2NDSPACE · SYMPHONY V2 · REGISTRO MODIFICHE E VERIFICHE

SYMPHONY V2 – version log

Revisioni, modifiche approvate, decisioni e verifiche di progetto

Revisione corrente	**1.42** del 03/11/2026 – Watchdog U403: disattivazione solo hardware con R413
Progetto	SYMPHONY_V2, branch SYM_V2, KiCad 10.0 (CubeSat, UHF 435 MHz)
Data	03/11/2026
Redatto da	Claudio Codazzi
Approvazioni	Brik81

40. Chiusura di R-10 e R-09

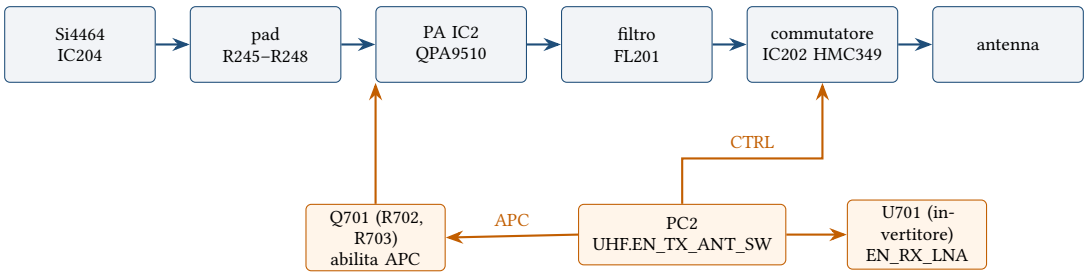
R-10. Otto condensatori del percorso RF erano Murata GRM/GCM, cioè della serie standard e non di quella ad alta Q. Su JLC (ricerca del 30/10) la serie GJM1555 in 0402 arriva al massimo a 47 pF, la GQM1555 (0402) e la GQM2195 (0805) sono a stock 0. Per mantenere i valori, compreso C255 = 56 pF che è il C1 della EVB Qorvo, Brik81 ha approvato il passaggio di tutti e otto a **GQM1875 0603**: GQM1875C2E101FB12D (C17308632, 2634 a stock, 6 pezzi) e GQM1875C2E560JB12D (C237591, 3805 a stock, 2 pezzi). Il PCB non esiste ancora, quindi il cambio di footprint non costa nulla. La tensione nominale passa a 250 V: è la stessa di prima per C212, C213 e C230, ed è più alta per gli altri. La corrente RF ammessa dal 0603 non è stata verificata sul datasheet; a questi livelli di potenza un 0603 C0G è normalmente adeguato.

R-09. Brik81 ha deciso di lasciare J15 com'è: codice C393939 con footprint GCT_USB4105 e 4 linguette THT del guscio. Il pin schermo era già stato allineato al footprint (S1 → SH) nella rev 1.27.

Parte AG – Rev. 1.34 – Supervisore della radio escludibile (R-19)

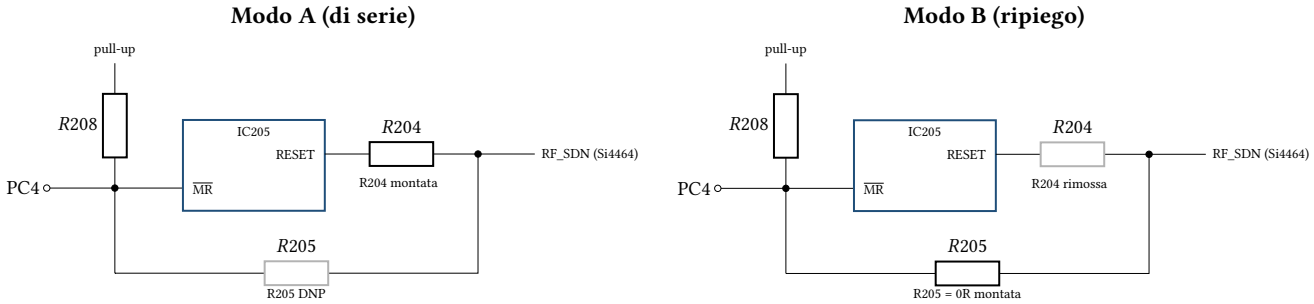
Rischio. La soglia del TPS3825-33 è 2,88 / 2,93 / 3,00 V (min / tip / max, datasheet TI SLVS165O, Electrical Characteristics). In trasmissione il PA assorbe ≈ 1,7 A dal 3V3. Se il rail scende sotto la soglia, IC205 spegne l'Si4464 (SDN alto per ≈ 200 ms), la trasmissione si interrompe e il ciclo si può ripetere. Non c'è danno: l'Si4464 funziona fino a 1,8 V. La stima del minimo in TX è ≈ 3,15–3,2 V, ma non è verificata, perché manca la risposta al gradino del TPSM863257 e il PCB non esiste ancora. La variante TPS3825-30 (soglia 2,63 V, stessa piedinatura) non risulta in vendita; la TPS3823-30 (C55505) ha una piedinatura diversa. Brik81 ha scelto di lasciare IC205 e di prevedere un ripiego.

Schema semplificato dei due modi di montaggio; i componenti grigi tratteggiati non sono montati.

Cosa è cambiato

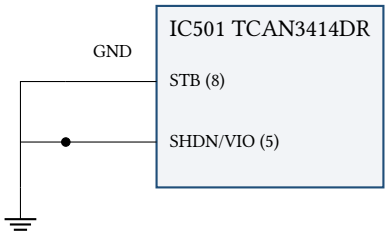
Pin	Prima	Dopo
IC501 pin 5 (SHDN)	non collegato, con flag no-connect (rete `unconnected-(IC501-SHDNVIO-Pad5)`)	collegato a GND con un filo corto verso il filo GND che già collega STB (pin 8), con giunzione

Collegamento dopo la modifica: STB (pin 8) e SHDN (pin 5) entrambi a GND.

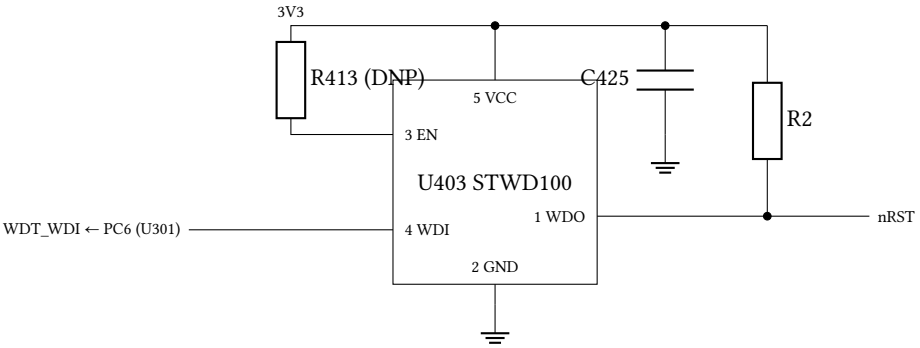
Pin U403	Nome	Collegato a	Rete
1	~WDO (open drain, attivo basso)	NRST di U301 (pin 7)	`/IF/DBG.nRST`
2	GND	GND	`GND`
3	~EN	R413 (DNP) → 3V3	`Net-(U403-~EN)`
4	WDI	U301 PC6 (pin 37)	`/MCU/WDT_WDI`
5	VCC	3V3, con C425 verso GND	`3V3`

U301 PC6 (pin 37) era libero con no-connect, che è stato rimosso.
